CONCOURS POUR LE CIMETIÈRE DU BOIS-DE-VAUX,
A LAUSANNE

1^{er} prix : Projet «Atropos», de M. A. Laverrière, architecte,
à Lausanne.

**Concours pour l'aménagement
du nouveau Cimetière du Bois de Vaux.**

Rond-point dans la partie sylvestre.

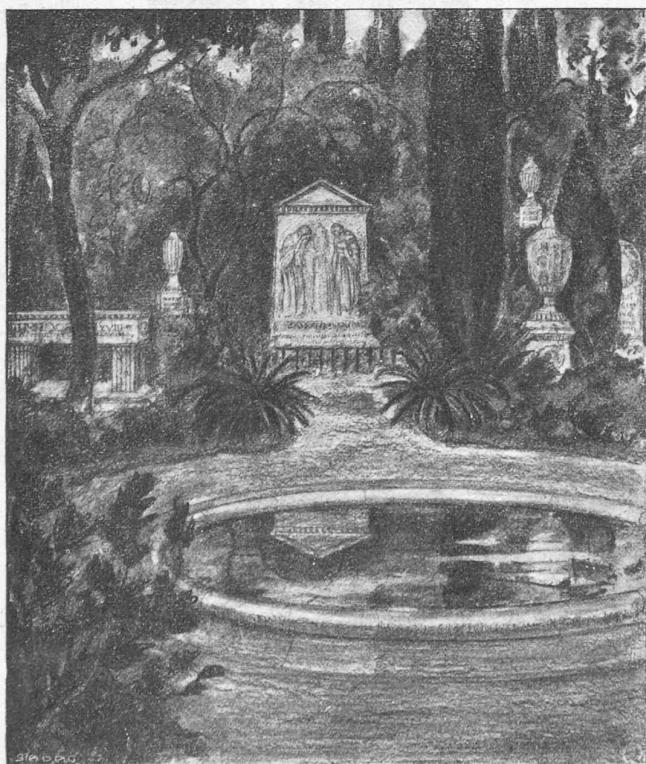
« Atropos » : Composition générale de grande allure ; les entrées sont particulièrement bien à leur place et bien étudiées, notamment l'entrée principale. L'idée d'encadrer le cimetière d'un rideau de verdure et d'y loger les concessions est fort heureuse, il en est de même de l'avenue des urnes.

1^{er} prix : Projet « Atropos », de M. A. Laverrière, architecte, à Lausanne. — Plan de situation. — 1 : 4000.

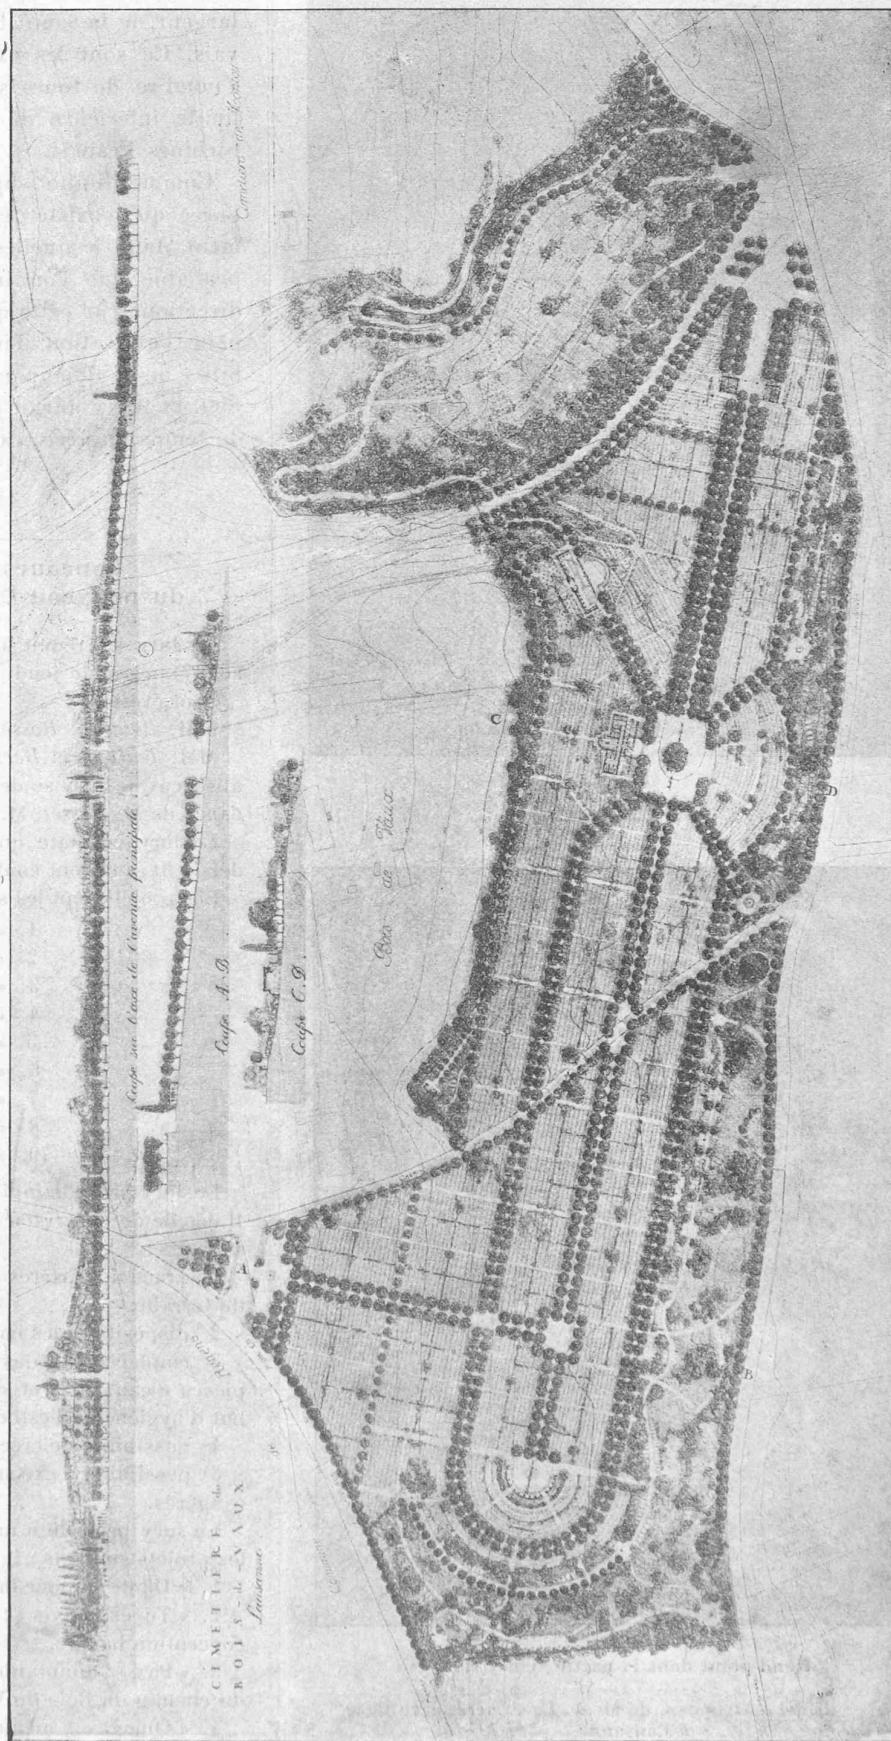
L'emplacement des édifices est très judicieux, malheureusement cette composition ne tient pas suffisamment compte de la topographie du terrain et nécessiterait pour sa réalisation des terrassements considérables.
